変更前(令和3年2月25日付 原規規発第2102254号にて認可)

添設1-2-4表 立体角評価ユニットの対照表(12/18)

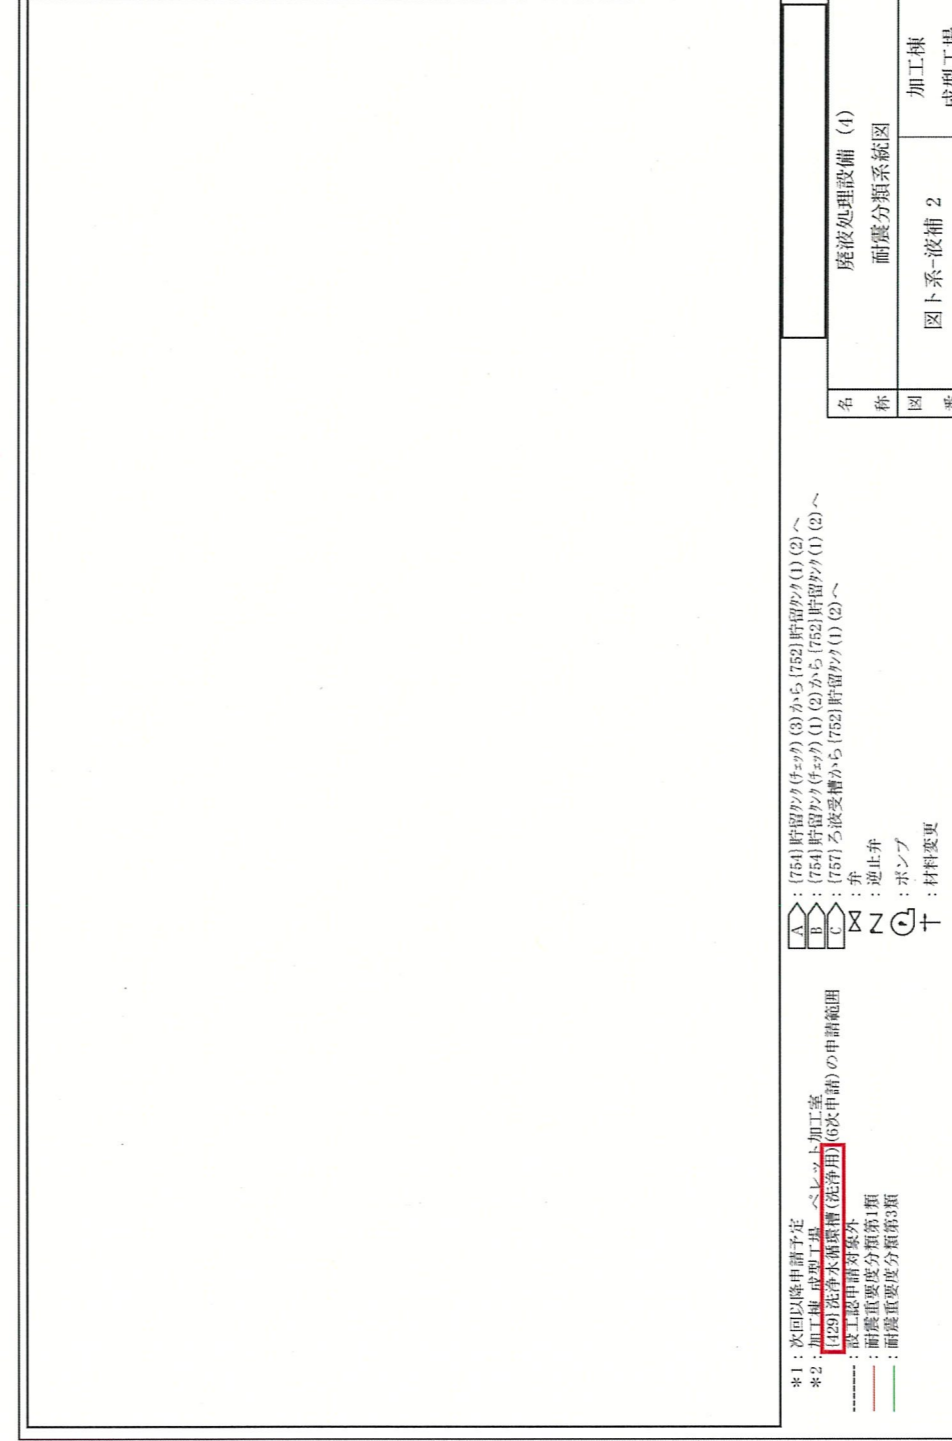
系統の記載を適正化するため。なお、本変更は系統図の表記に関する変更であり、適合性評価における影響がなく、加工施設の保全上支障のない変更である。
